① 改善箇所説明図

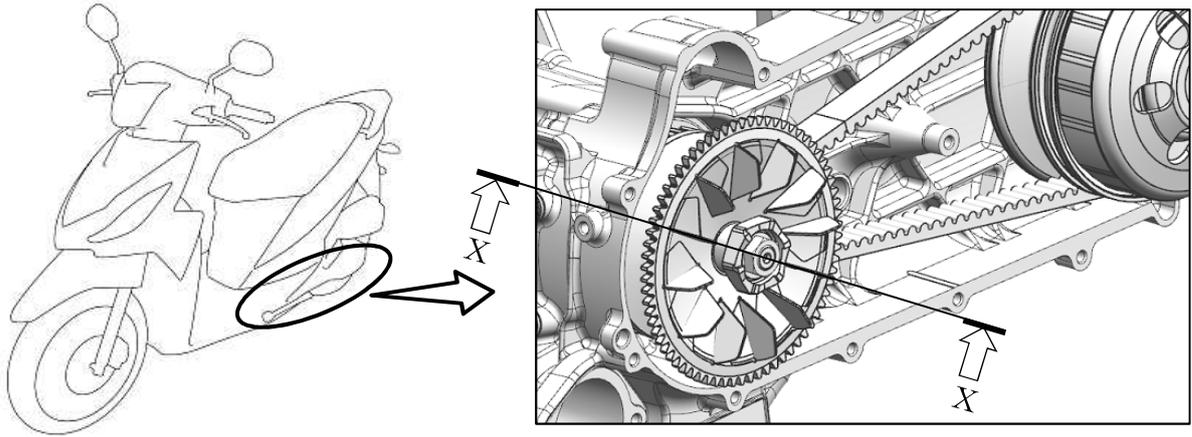
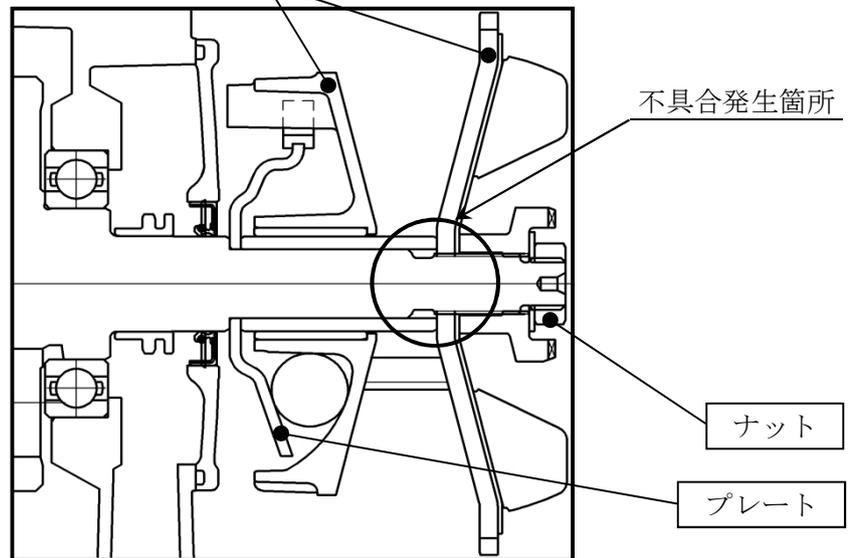
動力伝達装置において、ベルト駆動用プーリの固定ナットの締付方法とトルク設定が不適切なため、必要な締結力が得られないものがある。そのため、走行中にナットが緩み、異音が発生し、そのままの状態で使用を続けると、最悪の場合、駆動力を伝えることができず走行不能に至るおそれがある。

全車両、プーリ固定ナットを対策品に交換するとともに、ナットのネジ及び座面にエンジンオイルを塗布した上で、規定トルクを変更して締付ける。また、ベルト駆動用プーリのプレートを新品に交換する。

注： は交換する部品を示す。

識別：サイドスタンドブラケットに青色のシールを貼付する。
